ACTA DE ABSOLUCIÓN DE CONSULTAS Y OBSERVACIONES A LAS BASES

PROCESO DE SELECCIÓN N°030-2025-GRLL-CE-EF-OXI

“MEJORAMIENTO DEL CAMINO VECINAL DESVIO DE MARKAHUAMACHUCO - SANAGORAN - DISTRITO DE HUAMACHUCO Y SANAGORAN - PROVINCIA DE SANCHEZ CARRION - LA LIBERTAD”, con Código Único de Inversión N°2282406

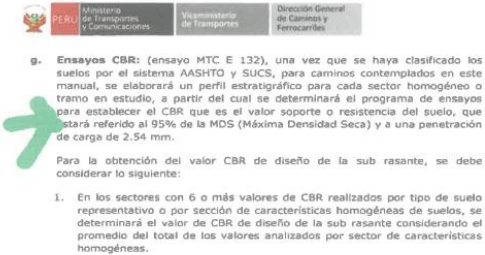
25	Bases – 1.20. GASTOS DE ADMINISTRACION CENTRAL Y MONITOREO DE LA EMPRESA PRIVADA	20	Se solicita la inclusión de los Gastos de Administración Central y Monitoreo, debido a que no está considerados en las bases del proceso, por lo cual se adjunta a estructura de costos con el detalle de actividades, montos, plazos u otra información vinculada a la implementación de esta gestión, para su evaluación.
----	--	----	---

Este Comité Especial, en atención a la opinión técnica realizada por parte del área usuaria, **ACOGE** lo solicitado.

En atención a que los gastos de Administración Central y Monitoreo se encuentran vinculados a la adecuada gestión, seguimiento y control de la ejecución del proyecto por parte de la Empresa Privada, y a fin de brindar claridad y consistencia a la estructura de costos, se incorporará dicho concepto en el numeral 1.20 “Gastos de Administración Central y Monitoreo de la Empresa Privada” de las Bases, precisándose su alcance, forma de presentación y sustento para evaluación, conforme a la estructura de costos remitida por el participante, manteniéndose la verificación y validación correspondiente por la Entidad y/o la EPS.
